Autorità di Bacino Distrettuale dell'Appennino Meridionale

Decreto n. 383

Oggetto: *Adozione proposta di modifica di perimetrazione e/o classificazione della pericolosità e rischio Piano Stralcio per l'Assetto Idrogeologico- PSAI dei bacini regionali in destra Sele relativamente al comune di Praiano (SA) in via Guglielmo Marconi.*

STRALCIO DELLA CARTA DEL RISCHIO DA FRANA VIGENTE

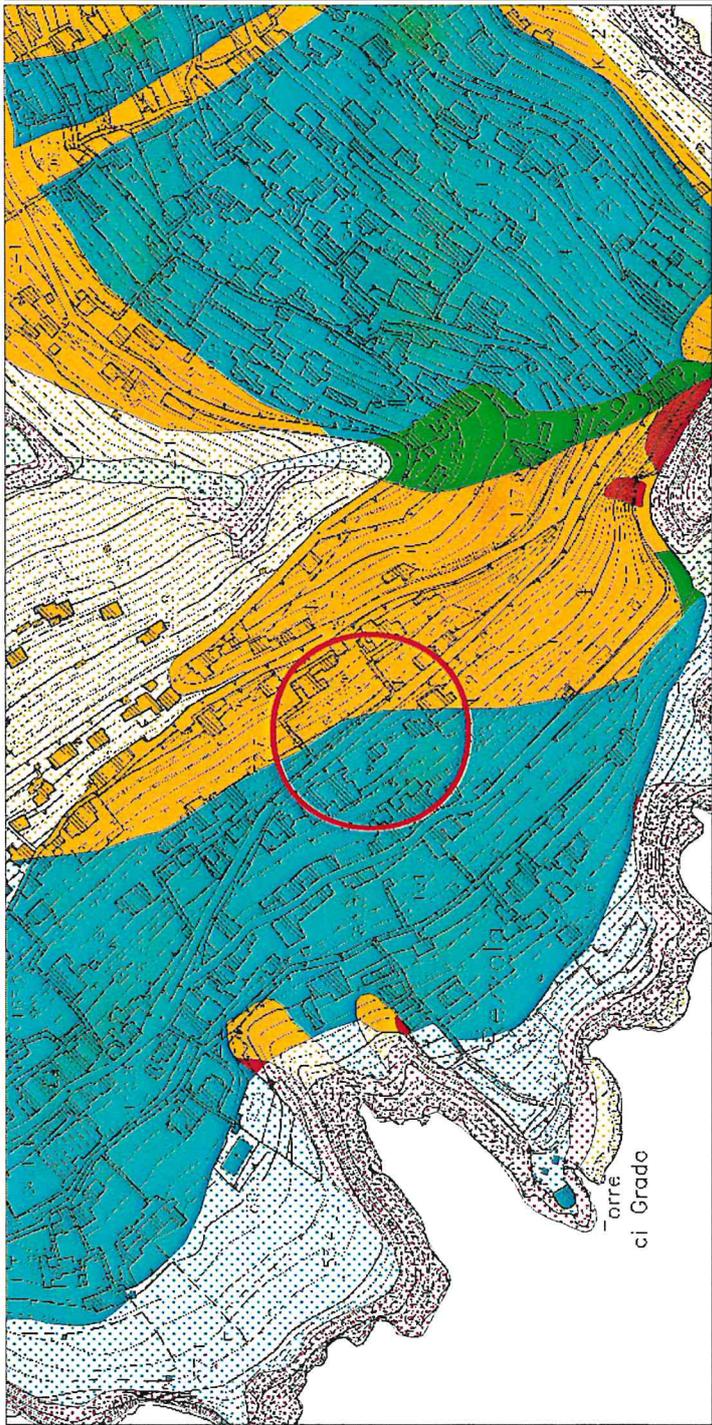
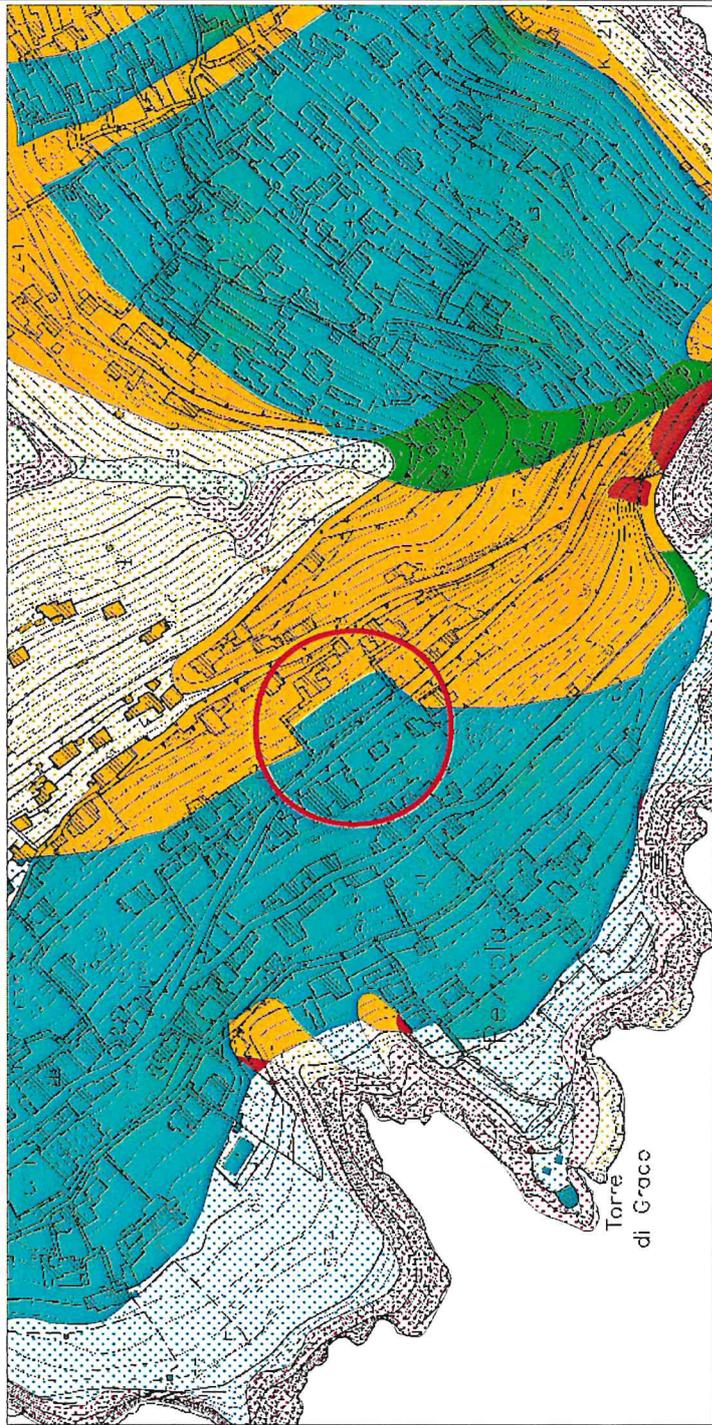
Considerato che gli approfondimenti condotti contengono gli elementi necessari per definire la ripermetrazione della porzione di versante del territorio comunale di Praiano (NA), individuato alla via Marconi, da area a "pericolosità elevata - P3" ad area a "pericolosità media - P2" e da area a "rischio elevato - R3" ad area a "rischio medio - R2" nella Carta del Rischio da frana;

STRALCIO DELLA CARTA DEL RISCHIO DA FRANA CON PROPOSTA DI MODIFICA
